REALIZZAZIONE DI UN IMPIANTO EOLICO
DA 50.4 MW IN LOCALITÀ “MAMONE”
- COMUNI DI BITTI (NU) E BUDDUSO’ (SS) -

OGGETTO PROGETTO DEFINITIVO	TITOLO PRESENTAZIONE DELLA DOCUMENTAZIONE INTEGRATIVA
PROGETTAZIONE I.A.T. CONSULENZA E PROGETTI S.R.L. ING. GIUSEPPE FRONGIA	GRUPPO DI LAVORO Ing. Giuseppe Frongia (coordinatore e responsabile)

DATA	DESCRIZIONE	ESEG.	CONTR.	APPR.
0	15/10/2021	Integrazioni procedura di VIA	IAT	GF	GF

Figura 6 – Sovrapposizione delle stazioni utente previste dai vari progetti in autorizzazione rispetto al progetto in esame

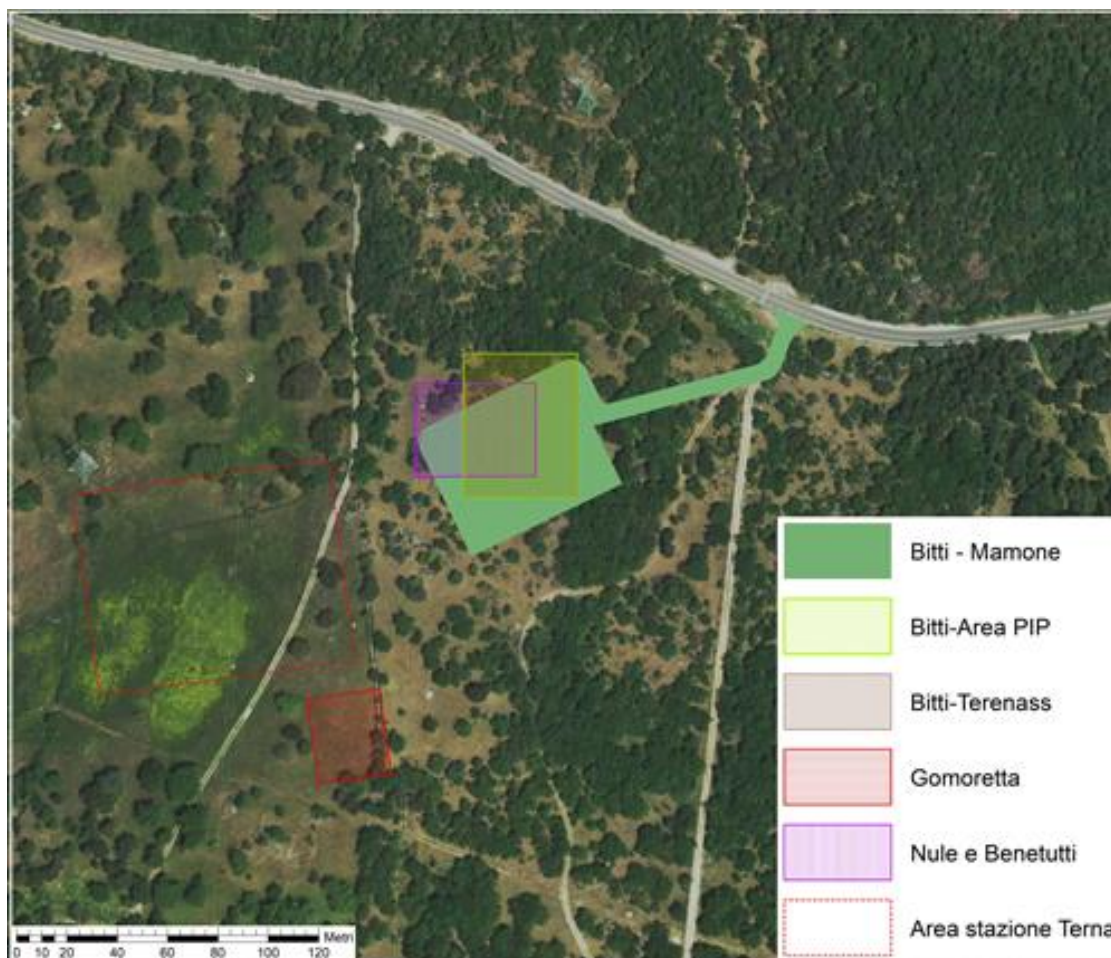
2.1.4 Compatibilità della stazione di utenza con quelle ulteriori in fase di Verifica di VIA (ID 3898, 5471, 5476, e 5602)

Con specifico riferimento ai progetti di impianti eolici in fase di Verifica di VIA statale nel territorio in esame, richiamati nella citata nota ministeriale, si riporta nel seguito il relativo elenco rispettando l'ordine cronologico di deposito dell'istanza:

La sovrapposizione delle stazioni di utenza dei progetti in autorizzazione indicati è rappresentata nella Figura 6 ove si nota chiaramente come tutte le stazioni di utenza previste, ad eccezione di quella afferente al progetto "Gomoretta", insistano sulla medesima area, con sovrapposizioni pressoché integrali degli ingombri. Tale circostanza rende evidentemente non percorribile, sotto il profilo tecnico, la possibilità di realizzare tutte le suddette stazioni nella configurazione progettualmente proposta.

In merito alla richiesta verifica di compatibilità della proposta SSE con quelle ulteriori in fase di verifica di VIA di competenza statale, la società wpd Italia S.r.l., come già comunicato al MITE e al MIBACT con propria nota del 28/01/2021, evidenzia quanto segue:

Figura 7 – Vari layout di impianto esaminati durante la redazione del progetto. In rosso l’ingombro delle opere in autorizzazione, mentre in giallo è rappresentata la prima ipotesi, in viola un’evoluzione successiva e in blu il layout presentato

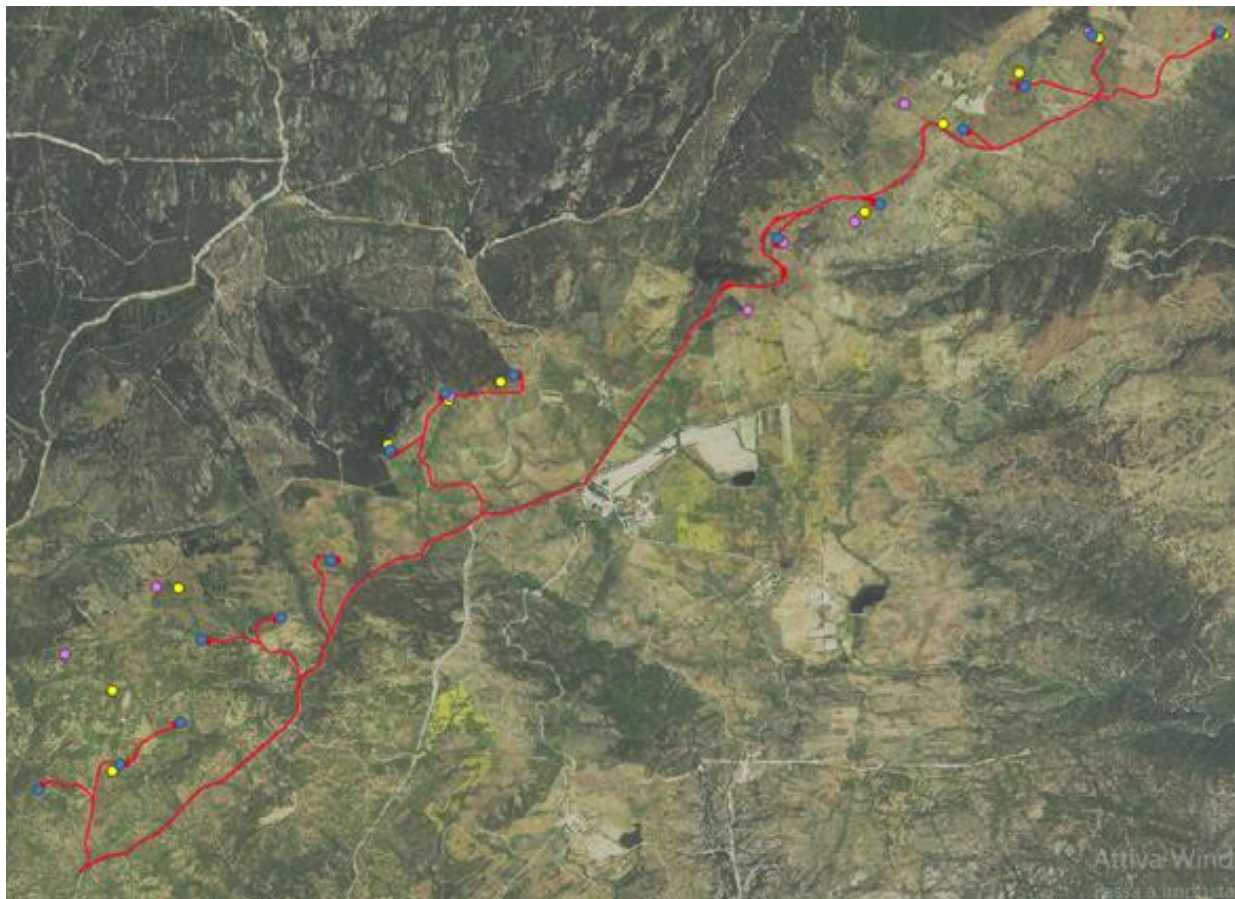
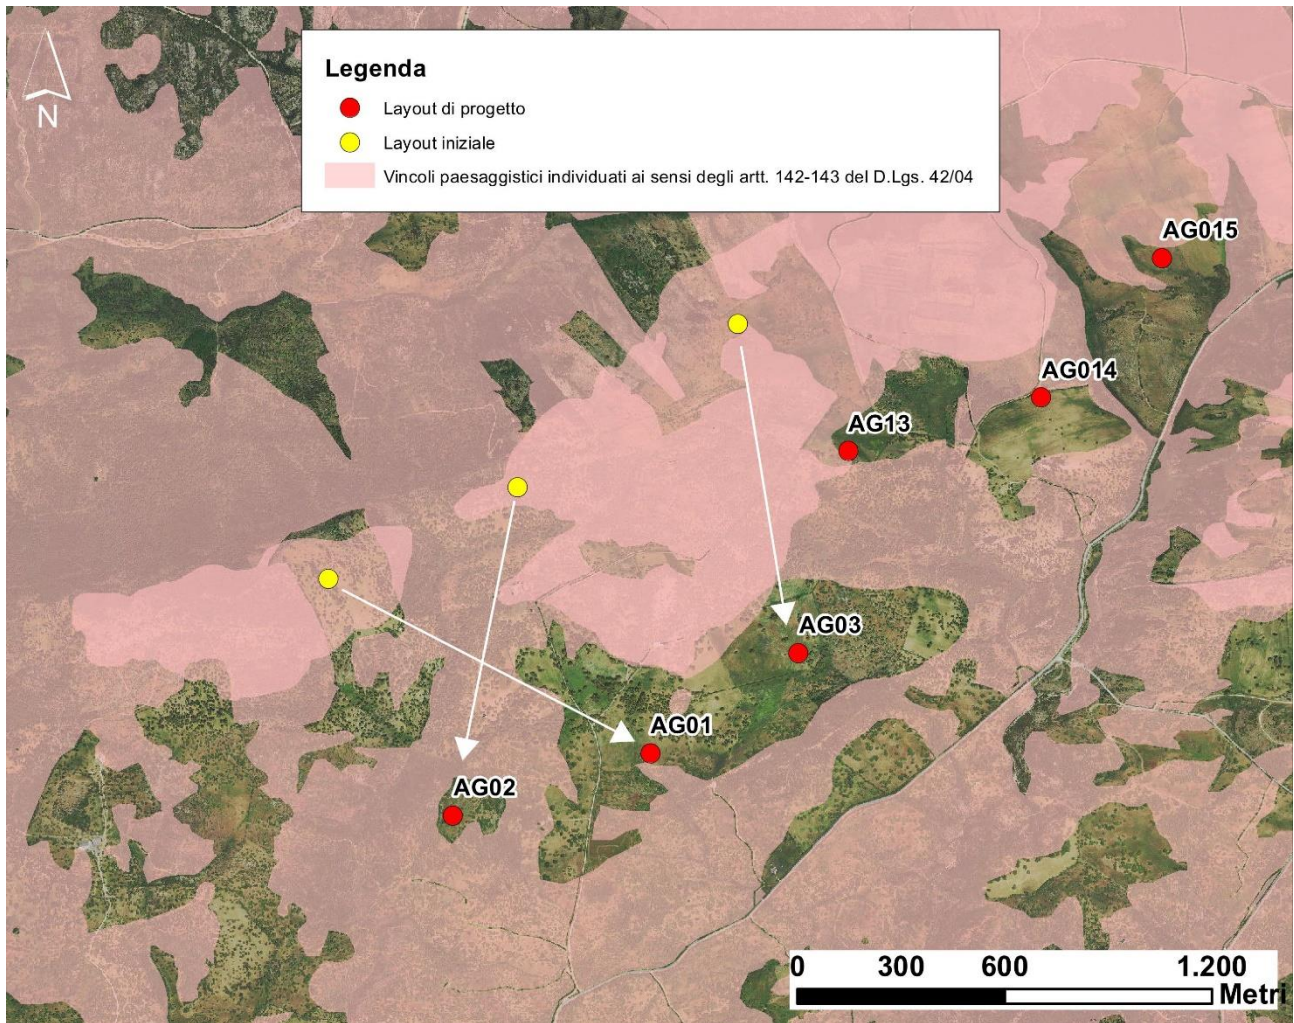
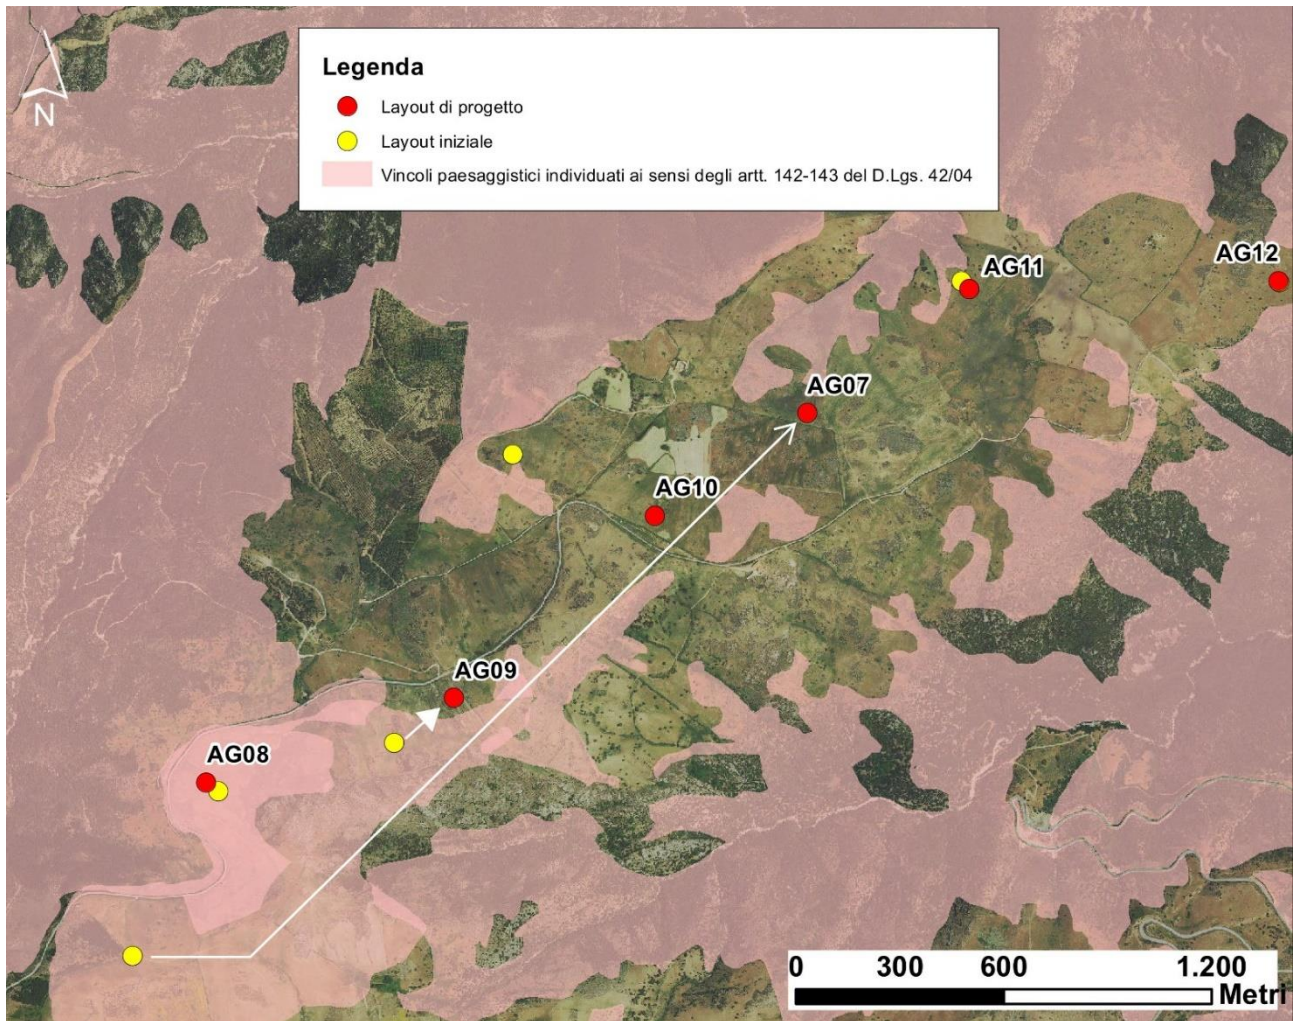
2.16	Punto 16 - Stima degli impatti sulla componente paesaggistica e culturale degli interventi sulla viabilità di accesso al sito	34
2.17	Punto 17 – Alternative progettuali ragionevoli	34

Di fatto, i criteri che hanno portato all'evoluzione del layout in fase progettuale sono stati molteplici; si sono, infatti, progressivamente stratificate scelte relative ai rapporti spaziali con ricettori, emergenze archeologiche, ai criteri di disponibilità delle aree ecc., in un processo continuo di affinamento ed ottimizzazione delle scelte localizzative (Figura 7).

In definitiva l'unica alternativa al layout proposto, tenendo in considerazione quanto scaturito dagli approfondimenti tecnici condotti con le modalità sopra indicate, è l'Alternativa Zero. Tale alternativa è stata analizzata e scartata nell'ambito dello SIA presentato, essendo pervenuti alla conclusione che la realizzazione del progetto determina impatti negativi accettabili e, soprattutto, non irreversibili in rapporto al proposto sito di intervento, tali da pregiudicarne le attuali dinamiche ecologiche o la qualità paesaggistica complessiva. Di contro, la mancata realizzazione del progetto presupporrebbe quantomeno un ritardo nel raggiungimento degli importanti obiettivi ambientali attesi, dovendosi prevedere realisticamente il conseguimento dei medesimi benefici legati alla sottrazione di emissioni attraverso la realizzazione di un analogo impianto da FER in altro sito del territorio regionale, nonché la rinuncia alle importanti ricadute socio-economiche sottese dal progetto su scala territoriale.

Figura 14 – Ombreggiamento intermittente (ore/anno) e strade a maggiore frequentazione (SP 50 evidenziata in marron)

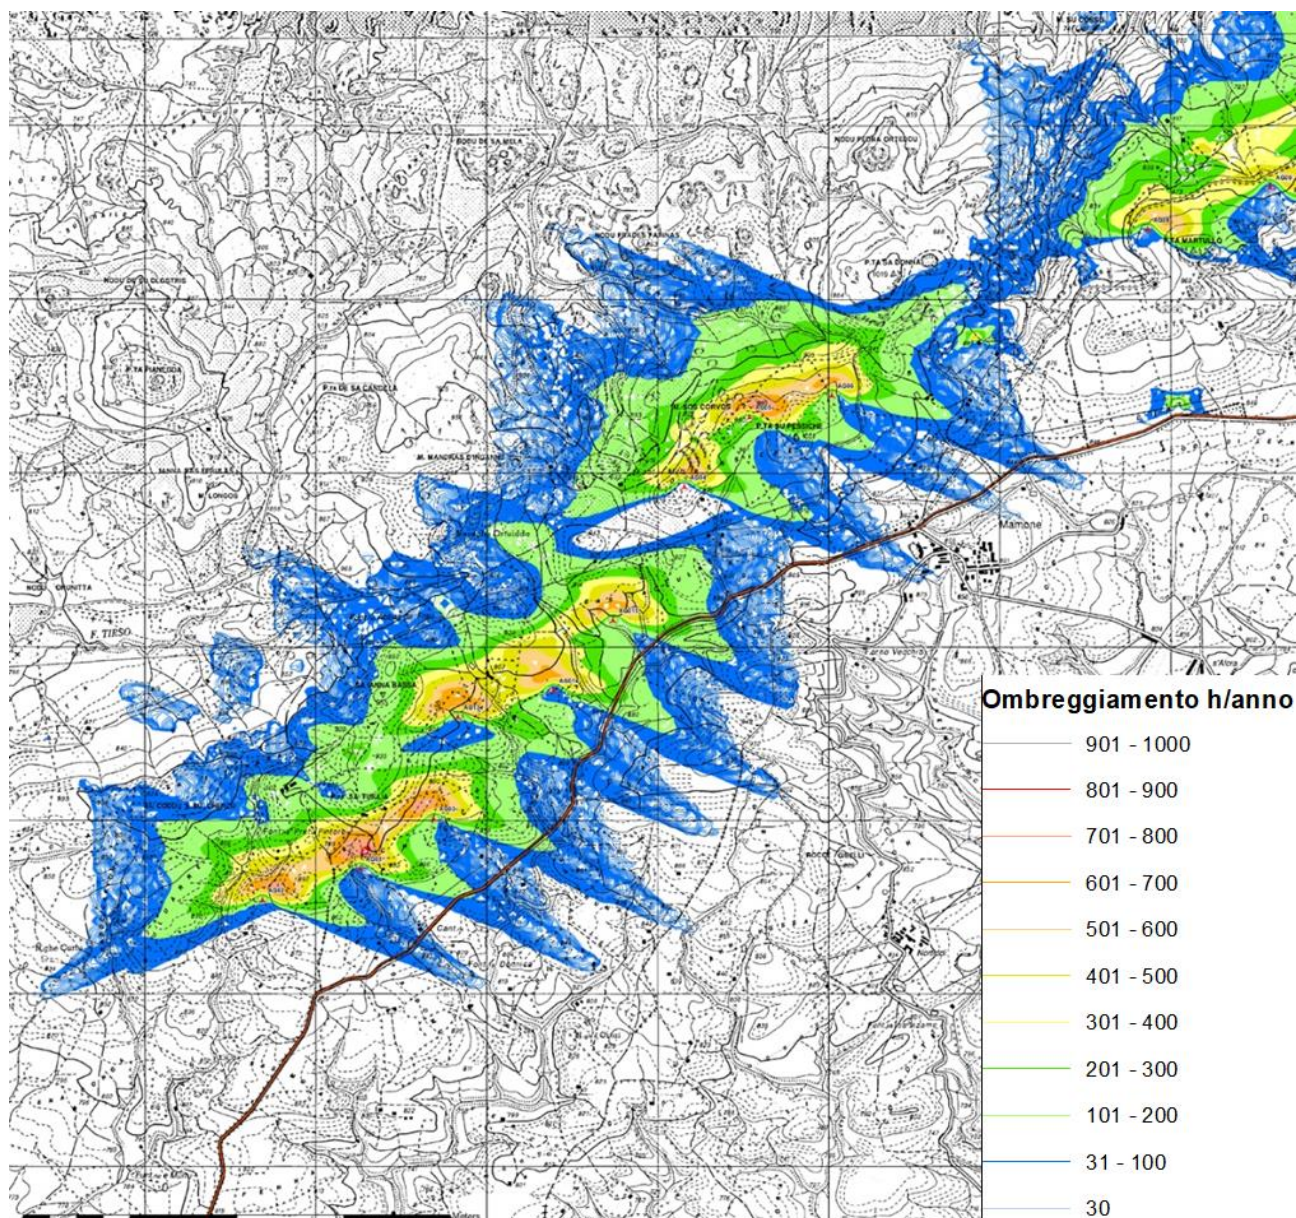
3.3.5	<i>Punto 5 - Ombreggiamento</i>	53
3.3.6	<i>Punto 6 – Impatti cumulativi</i>	55
3.3.6.1	<i>Paesaggio</i>	55
3.3.6.2	<i>Vegetazione</i>	56
3.3.6.3	<i>Rumore</i>	57

Nel caso in esame l'effetto delle ombre è confinato, indicativamente, entro un buffer di 2 km da ciascun aerogeneratore; in tale areale le strade a maggior frequentazione sono rappresentate dalla strada comunale Bitti – Mamone e dalla Strada Provinciale 50 Lodè - Mamone. Il sedime stradale del percorso in questione è soggetto a valori bassissimi di ombreggiamento in termini di ore/anno (prevalentemente inferiore alle 20 ore/anno¹ su un totale di ore di sole pari a circa 1650 nei soli mesi freddi, da novembre a marzo).
